## Projet de centrale photovoltaïque au sol à Lambesc

*Addendum à l'Etude d'Impacts Envi-  
ronnementale sur Accès et Voirie  
en phase chantier*

Juillet 2023

## **ADDENDUM à l'etude d'impacts sur les accès et voirie en phase chantier**

Vue aérienne entre la voie communale et la piste DFCI

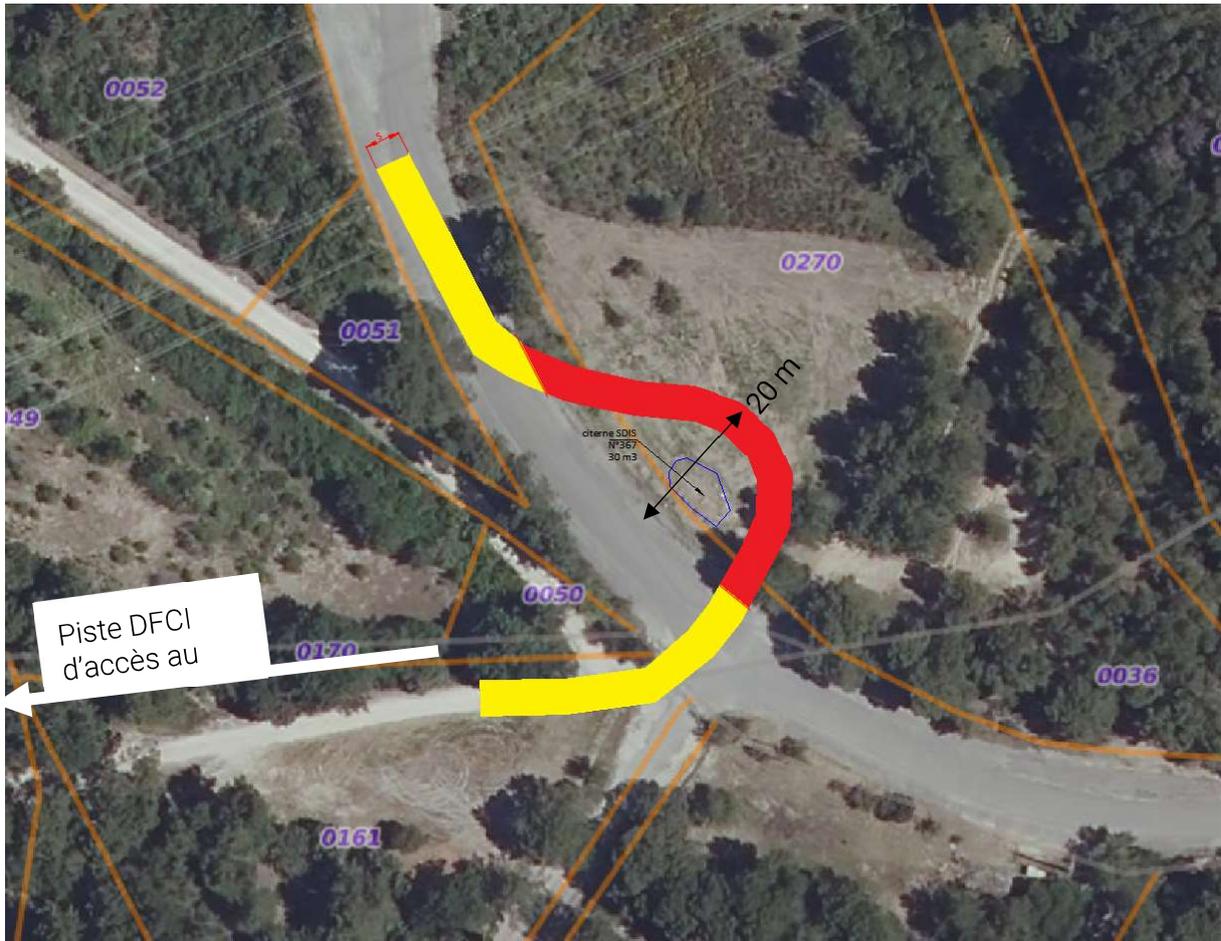
La vue précédente permet de constater que le rayon de braquage pour atteindre la piste DFCI n'est pas suffisant pour une semi-remorque. Le rayon de braquage minimum serait de l'ordre de 13-15m.

Par conséquent, il reviendra au Porteur de projet de réaliser une piste carrossable de type poids lourds sur la parcelle 270. La piste indiquée en rouge ci-dessous représente la partie de piste qu'il faudrait créer, afin de permettre un rayon de braquage de 15m. Cette piste lourde à créer et directement reliée sur la voie communale ferait 5m de large, sur env. 50 m de long, sur une profondeur de 20m.

Le tracé ci-dessous propose ainsi de contourner la citerne DFCI 367 (enterrée). Les dispositions seront prises pour s'assurer que le sol sur la citerne DFCI 367 résiste à la création de cette piste et le passage des camions.

Schéma de circulation pour insertion sur la RD7n

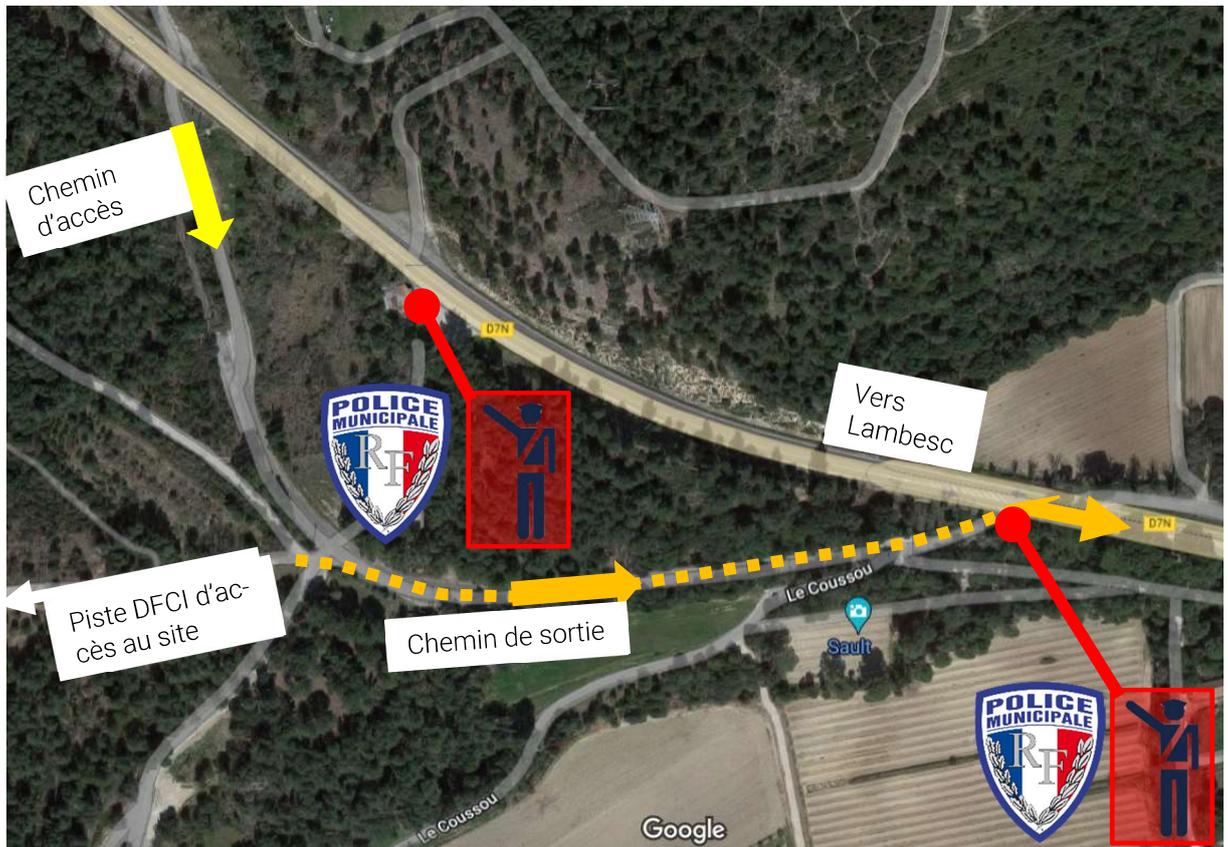
- D'abord les convois pourront être regroupés, jusqu'à une dizaine de camions par jour, 1 à 2 fois par semaine
- Puis, pour permettre l'insertion des camions sur la RD7n en toute sécurité, il est proposé avec l'aide de deux agents de la Police Municipale ;
  - o un agent 300 m avant l'insertion sur la RD7n qui stoppera la circulation normale, au passage du groupe de 10 semi-remorques ;
  - o un second agent au niveau de l'insertion avec la RD7n qui fait signe aux semi-remorques de s'insérer sur la RD7n vers Lambesc. Les 2 agents étant reliés par talkiewalkie pour informer du blocage de la circulation avant de laisser les camions s'insérer.

Ainsi, un agent de la police municipale sera positionné 300 m en amont de l'insertion des camions sur la RD7n et après les panneaux de signalisation temporaire AK5 et AK 14 et avec les marquages au sol temporaire.

Au niveau de l'intersection entre le chemin du Coussou et la RD7n, le second agent municipal sera positionné pour faciliter et accélérer l'insertion des camions sur la RD7n en concertation avec l'agent qui a bloqué la circulation normale 300 m en amont.
